WP.11/2009/65/INF.6

СОГЛАШЕНИЕ О МЕЖДУНАРОДНЫХ ПЕРЕВОЗКАХ СКОРОПОРТЯЩИХСЯ ПИЩЕВЫХ ПРОДУКТОВ И О СПЕЦИАЛЬНЫХ ТРАНСПОРТНЫХ СРЕДСТВАХ, ПРЕДНАЗНАЧЕННЫХ ДЛЯ ЭТИХ ПЕРЕВОЗОК (СПС)

Дополнения и уточнения в пункт 21 добавления 2 к приложению 1 к СПС

Передано Российской Федерацией

Рис. 1

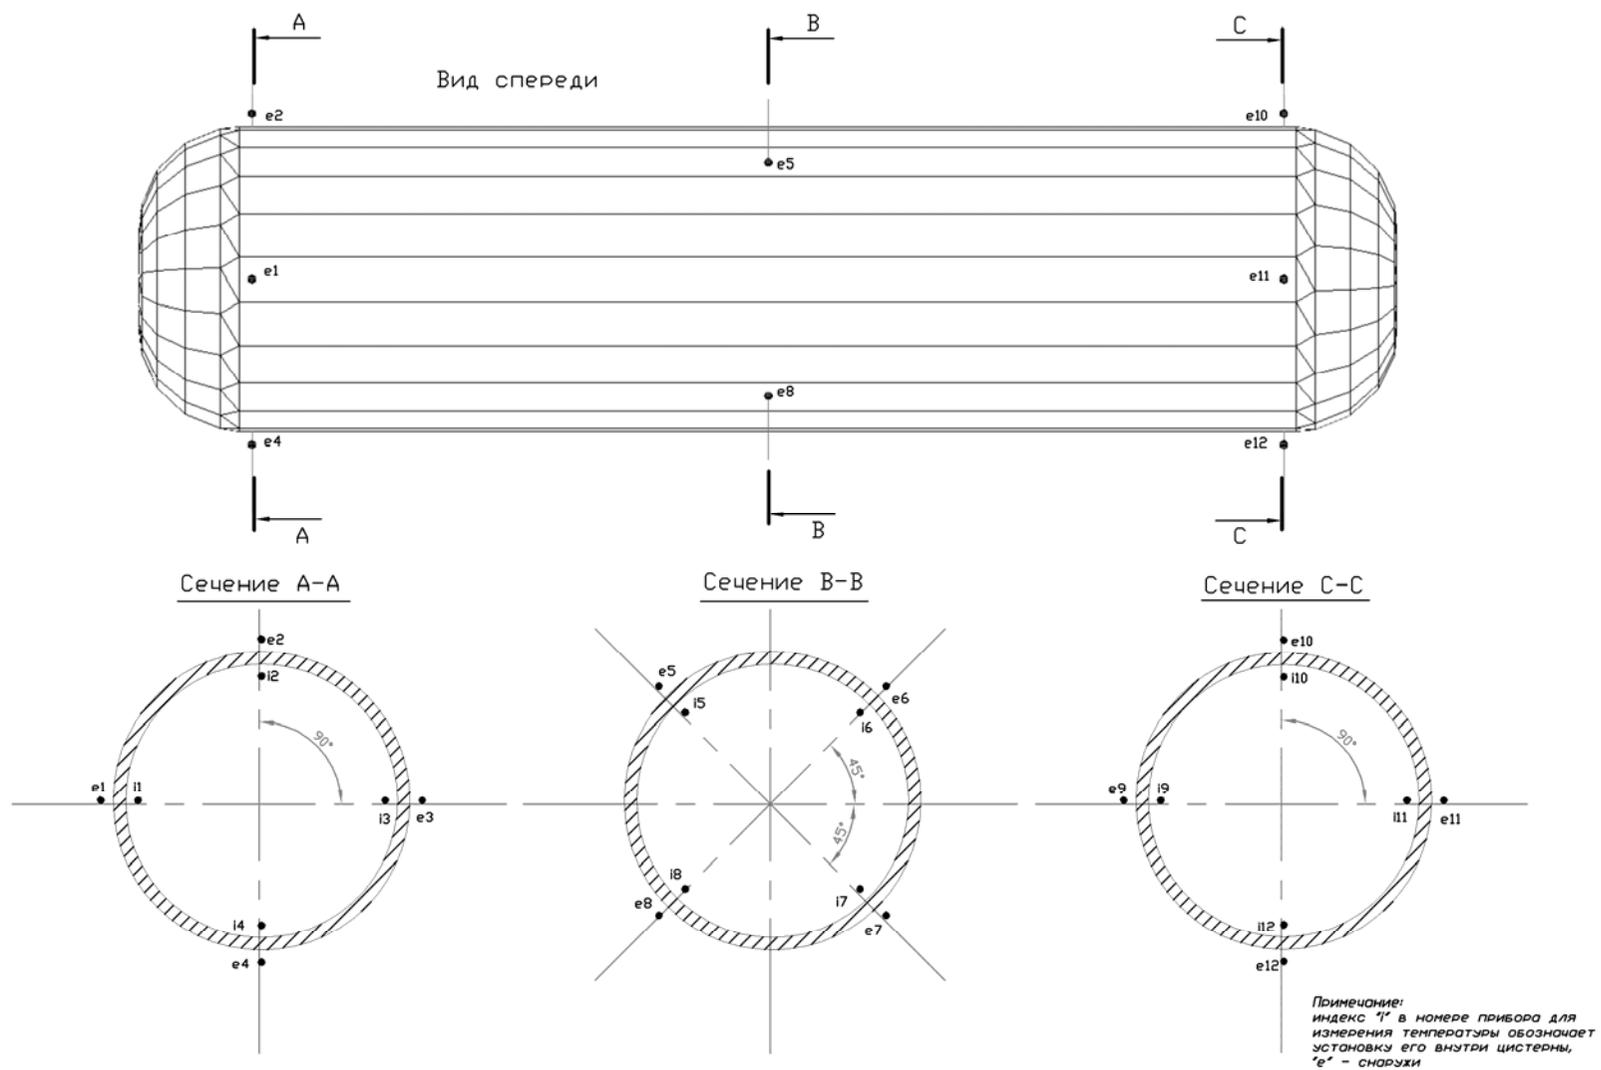
Комментарий к действующей редакции подпункта а) пункта 21 добавления 2 к приложению 1 к СПС:

Схема размещения приборов для измерения температуры воздуха внутри и снаружи цистерны с одним отсеком приведена на рисунке 1.

Рис. 2

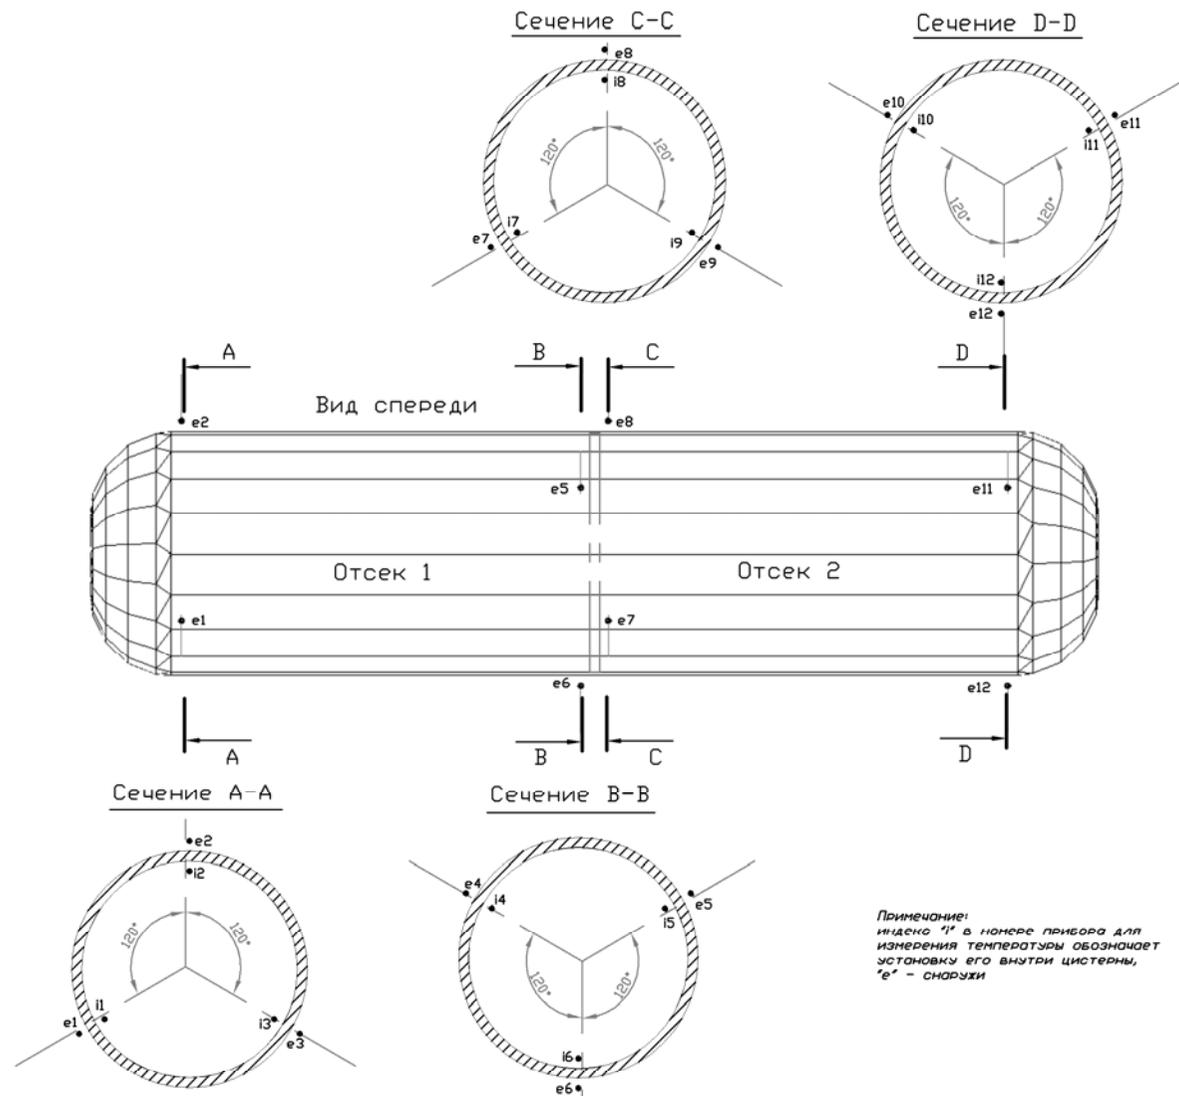
Комментарий к новому подпункту б) пункта 21 добавления 2 к приложению 1 к СПС:

Схема размещения приборов для измерения температуры воздуха внутри и снаружи цистерны с двумя отсеками приведена на рисунке 2.

10. Дополнить пункт 21 добавления 2 к приложению 1 к СПС новым перечислением – новым подпунктом б) следующего содержания:

б) если в цистерне имеется два отсека, то измерения производятся по меньшей мере в следующих точках:

- вблизи донья первого отсека и вблизи общей перегородки во втором отсеке – в концах трех радиусов, образующих углы в 120° , при этом один из радиусов направлен вертикально вверх;

- вблизи донья второго отсека и вблизи общей перегородки в первом отсеке - в концах трех радиусов, образующих углы в 120° , при этом один из радиусов направлен вертикально вниз.

Рис. 3

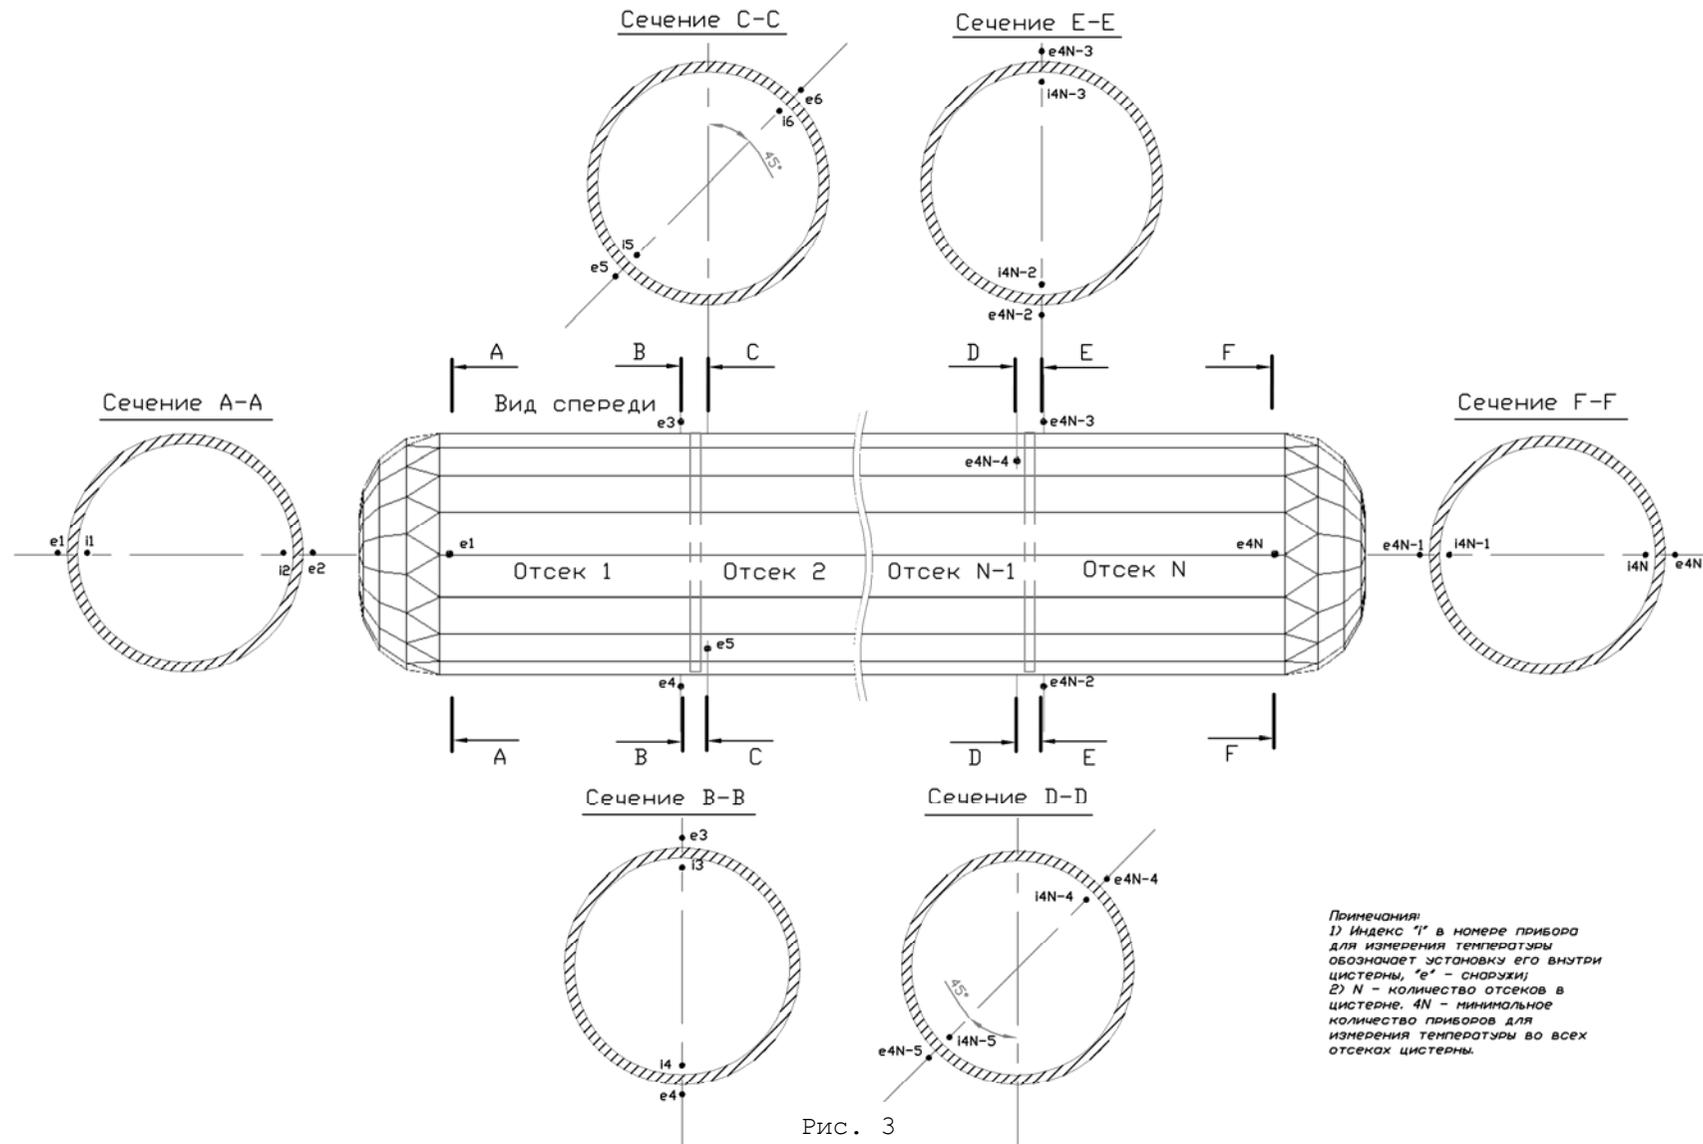
Комментарий к новому подпункту с) пункта 21 добавления 2 к приложению 1 к СПС:

Схема размещения приборов для измерения температуры воздуха внутри и снаружи цистерны с тремя и более отсеками приведена на рисунке 3.

с) если в цистерне имеются три и более отсеков, то измерения производятся в следующих точках:

для каждого из двух крайних отсеков по меньшей мере:

- в концах горизонтального диаметра вблизи дна и в концах вертикального диаметра вблизи общей перегородки;

и для каждого из остальных отсеков по меньшей мере:

- в конце диаметра, имеющего наклон в 45° по отношению к горизонтали вблизи одной из перегородок, и в конце диаметра, перпендикулярного предыдущему, вблизи другой перегородки;
